关于发布慈溪市生活垃圾焚烧飞灰无害化处置项目

飞灰低温热分解处置系统设备及相关服务

招标文件补充文件（第一号）的通知

灰仓与热解设备之间输送螺旋连接安装示意图

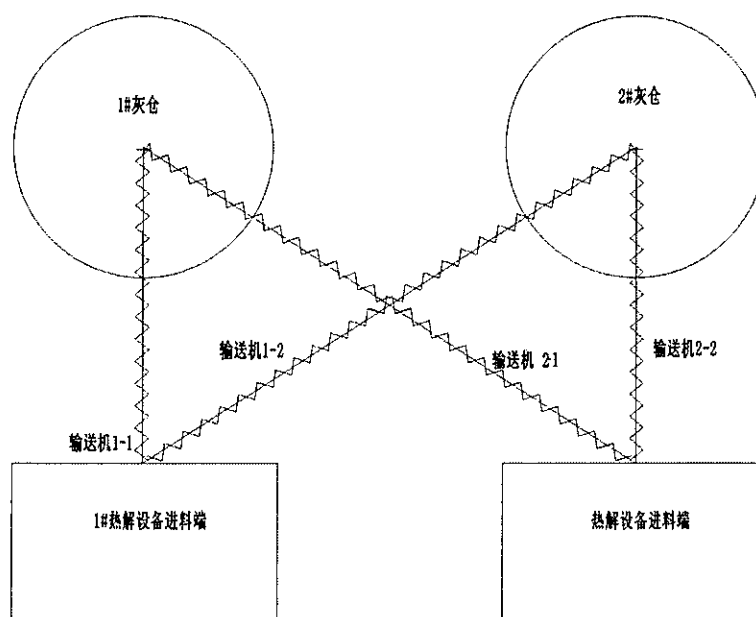
7、4.2.2.1 进料系统要求“每套低温热解设备设置1座缓冲仓……每座缓冲仓下设有2个出料口，

出料口下设置有手动检修阀门、锁气阀门、称重螺旋输送机等设备，将缓冲仓内的飞灰分别送入每套低温热解设备的每组热解螺旋。”是否如下图所示的交叉布置方式：

回复：按技术规格书执行。
